Znak sprawy: GKI.271.3.2019

Dotyczy: postępowania przetargowego na „Budowę drogi gminnej w Kompinie”

ODPOWIEDZI NR 1

na zapytania do treści specyfikacji istotnych warunków zamówienia

PRZEKROJE NORMALNE I PRZEKROJE PRZYZ JAZDY

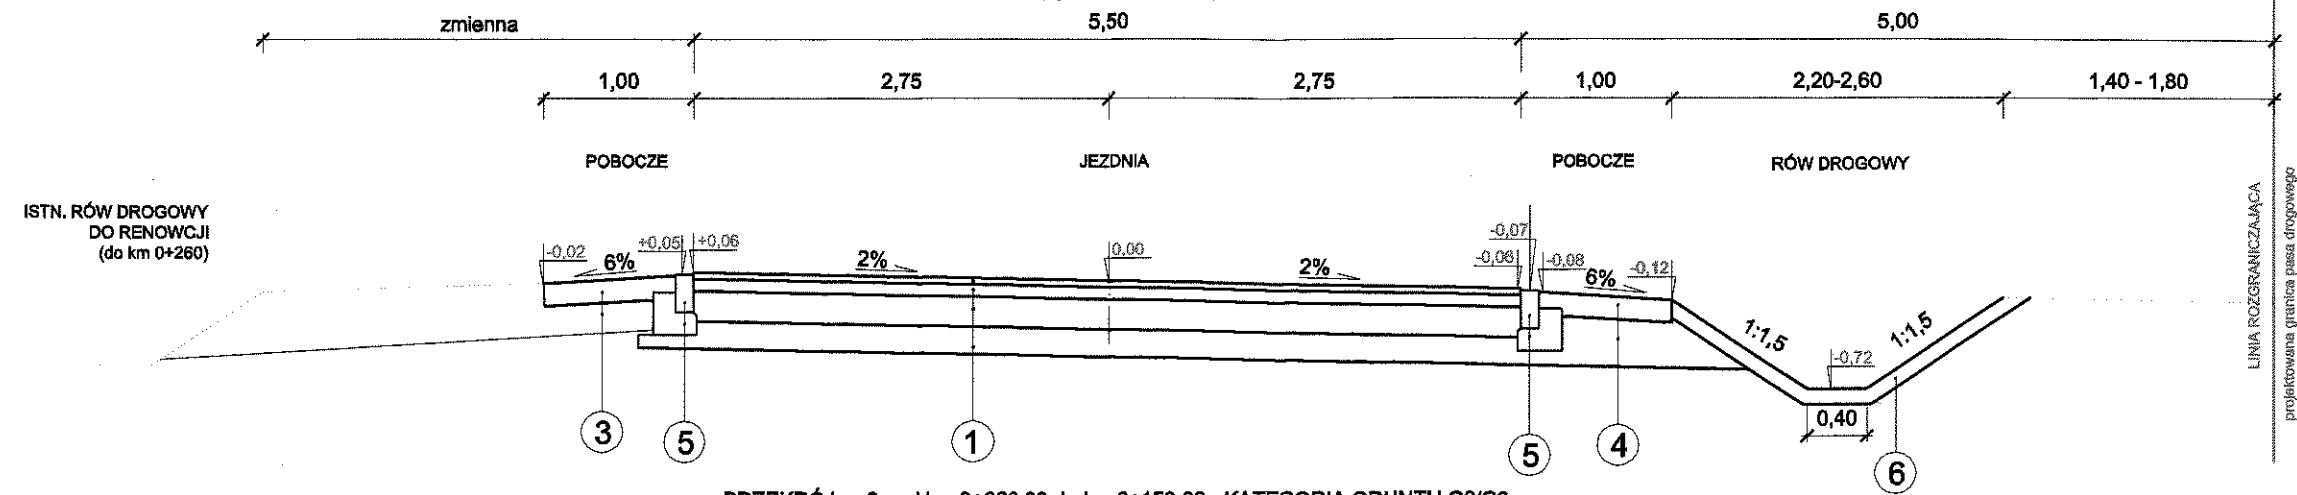
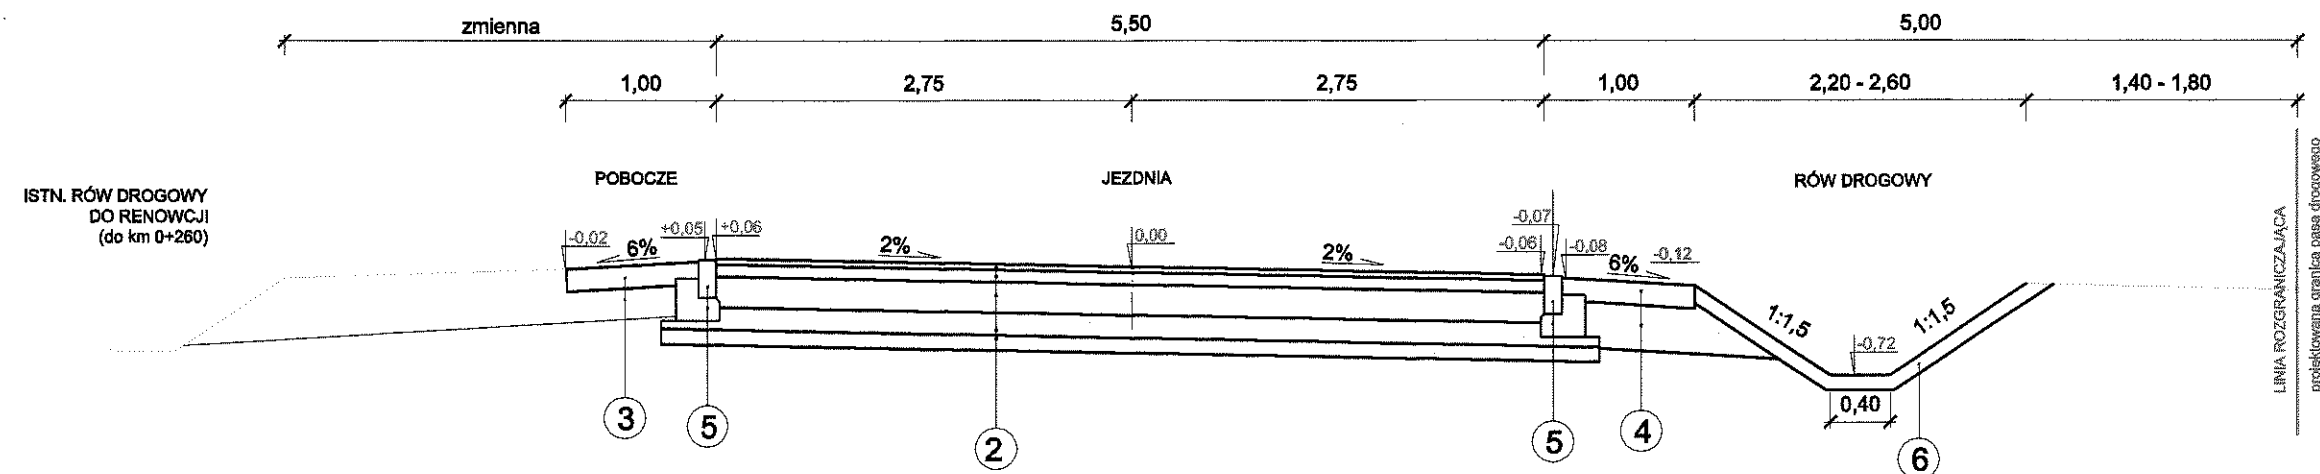
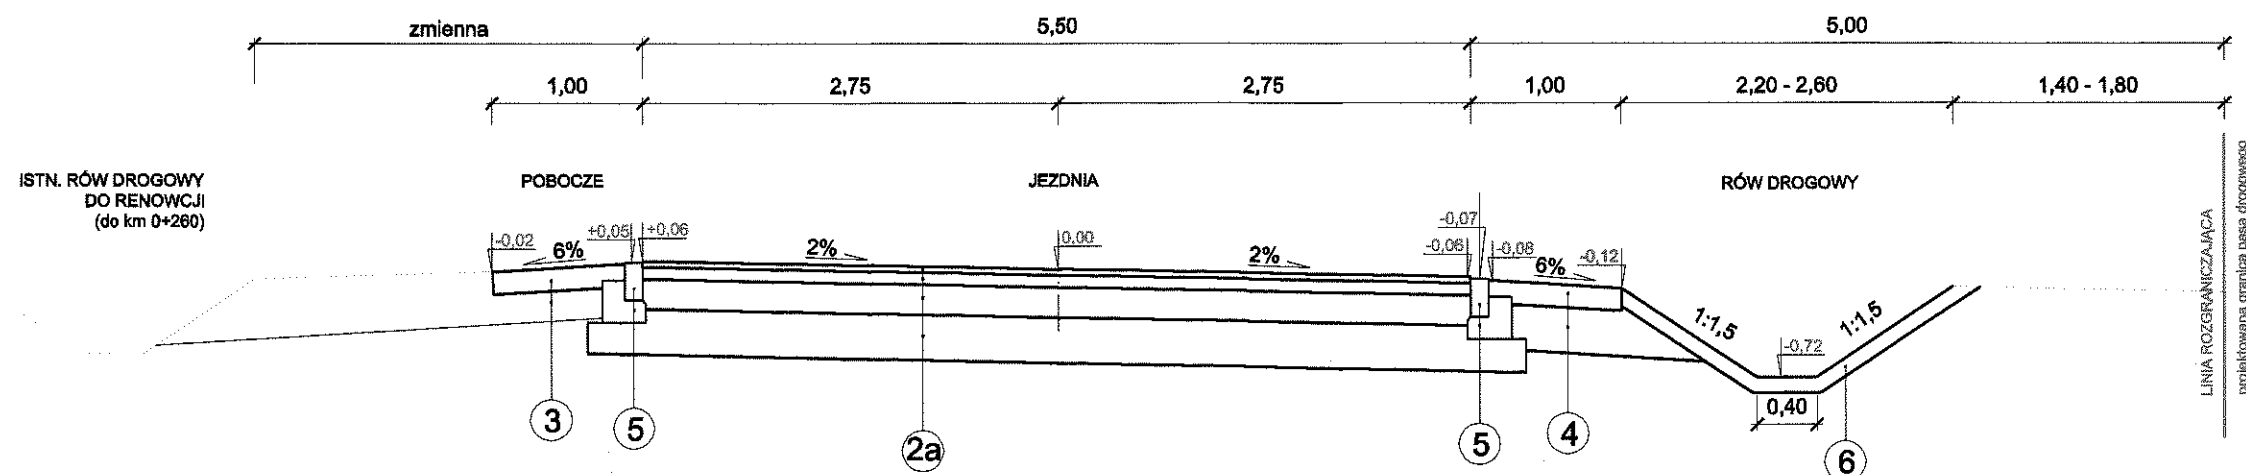
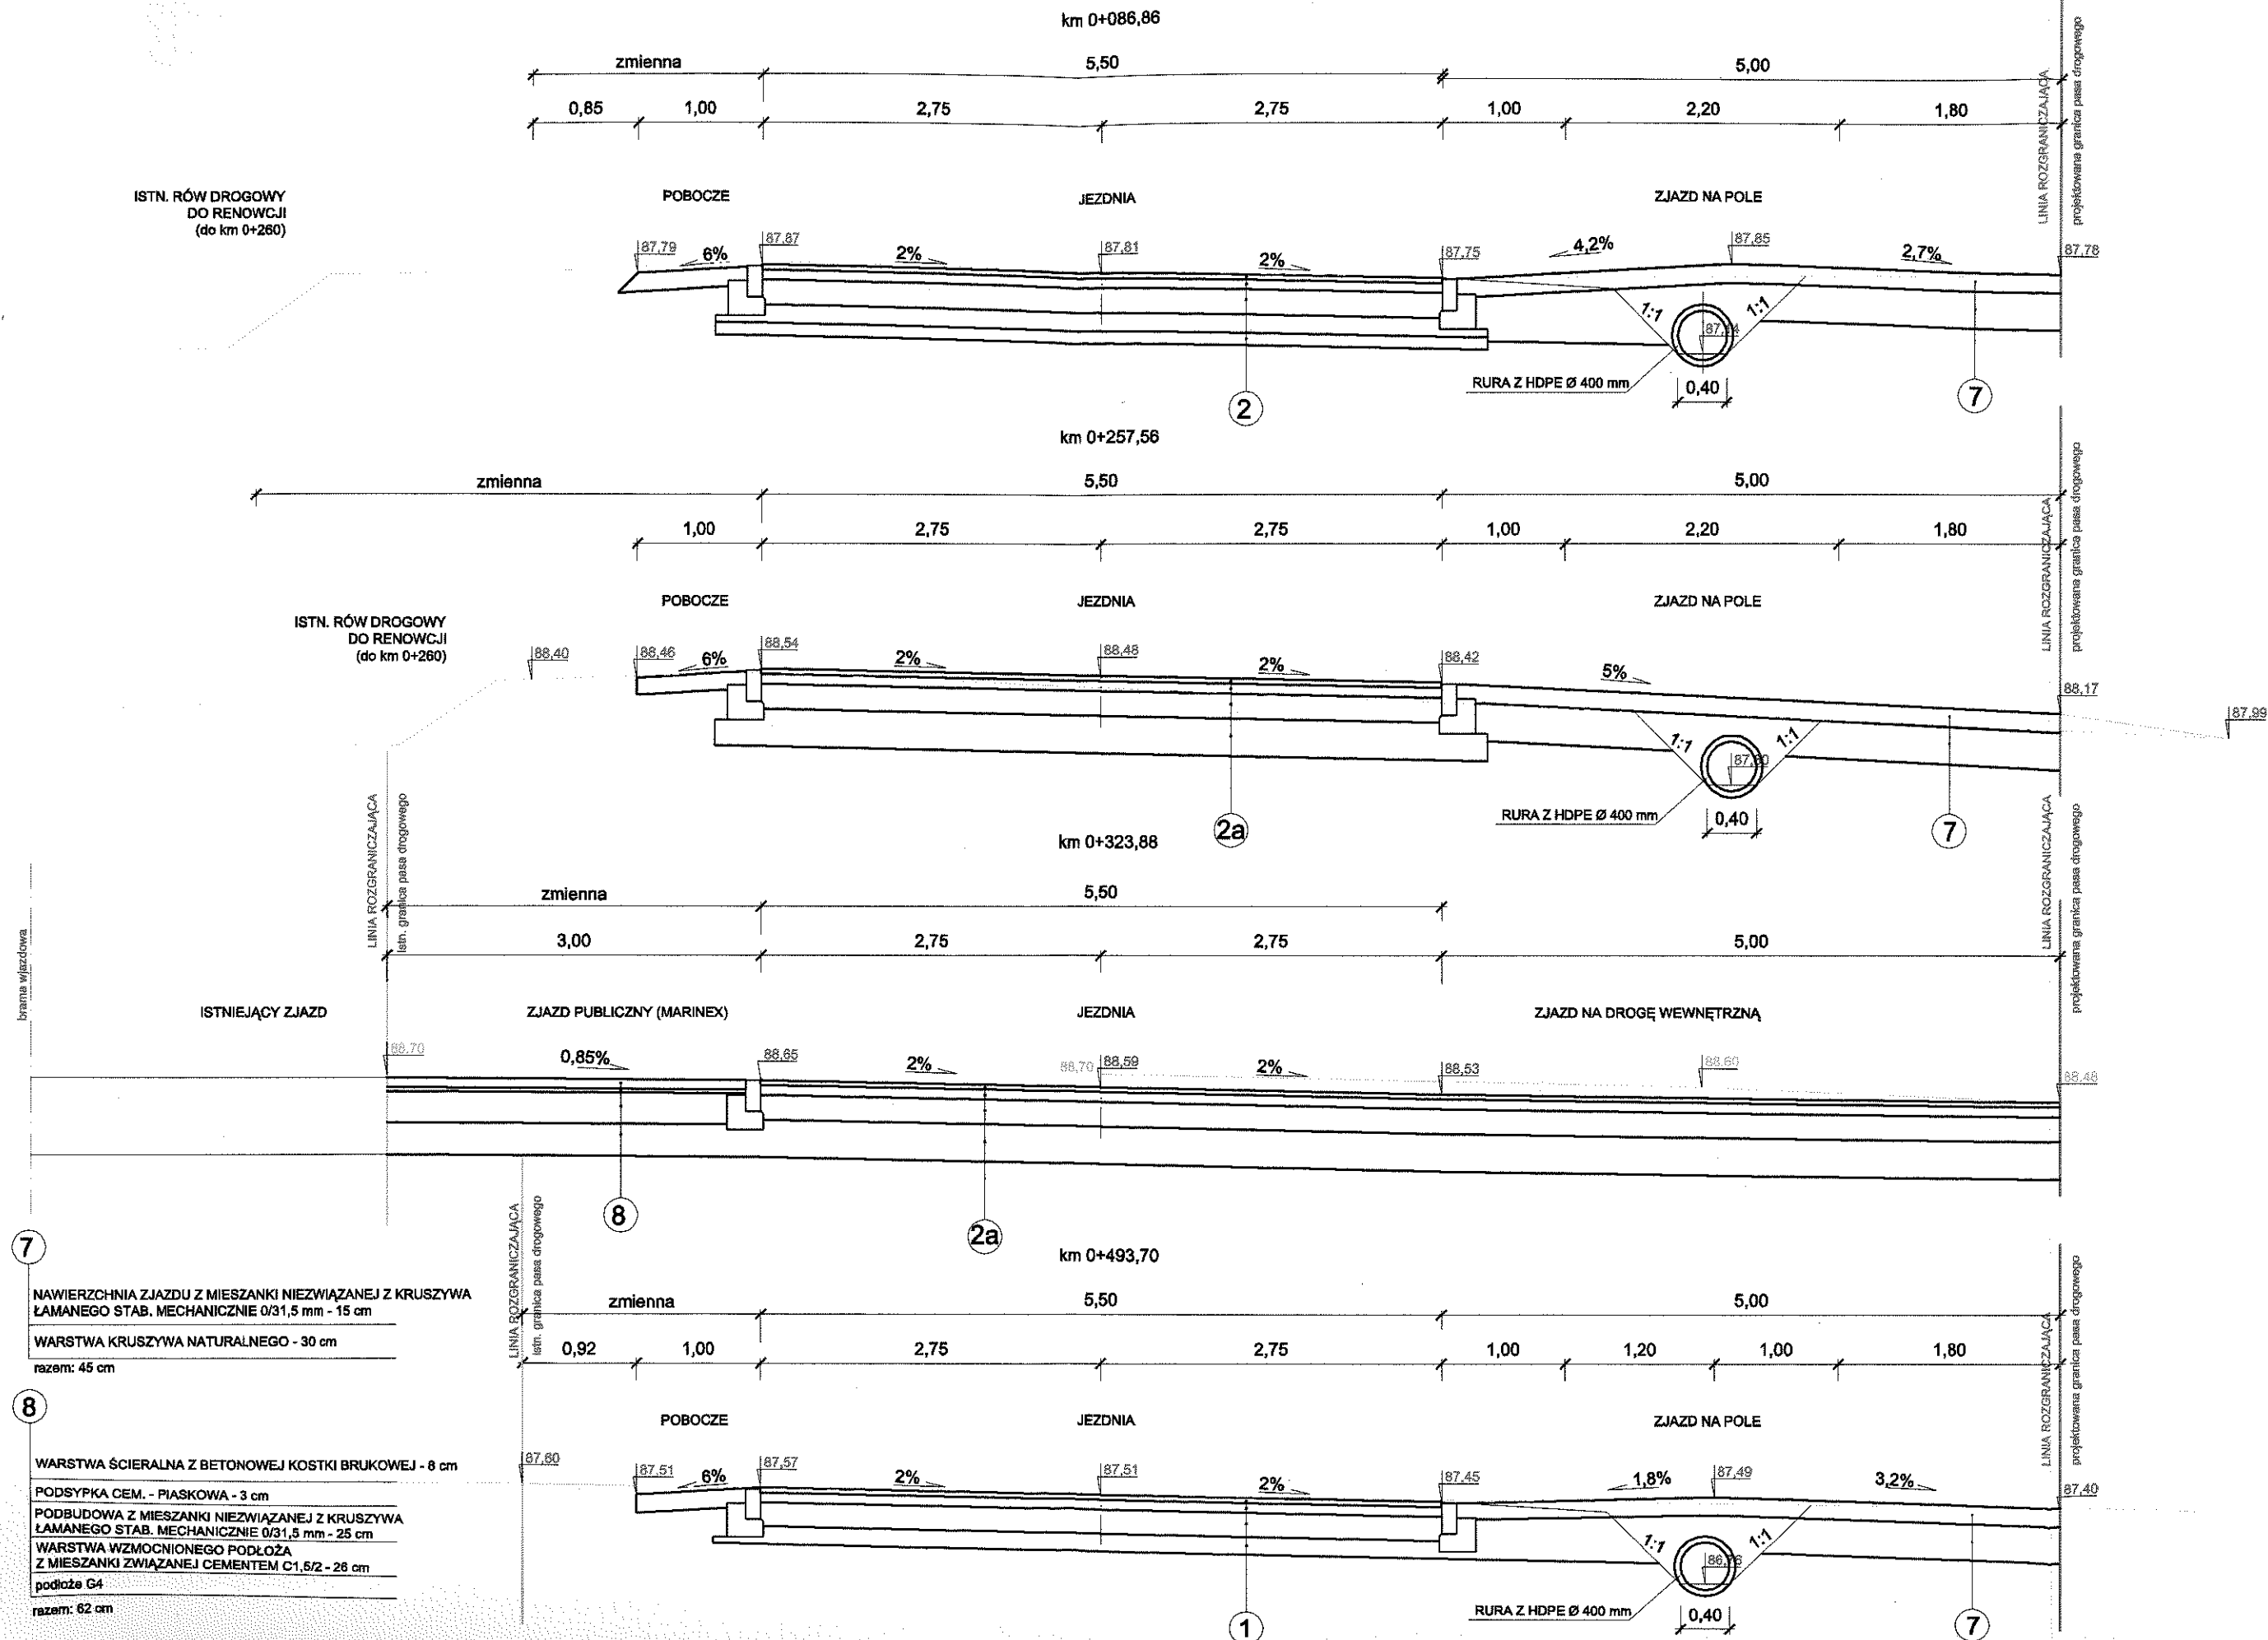
- 9) Prosimy o udostępnienie przekrojów konstrukcyjnych.
- 10) Prosimy o udostępnienie szczegółów zjazdów.

- Ad. 9: Przekroje są w projekcie budowlanym – rys. nr 4.
- Ad. 10: Szczegółów konstrukcyjnych brak. Rysunki z projektu budowlanego są wystarczająco uszczegółowione aby na ich podstawie wykonać zjazd.
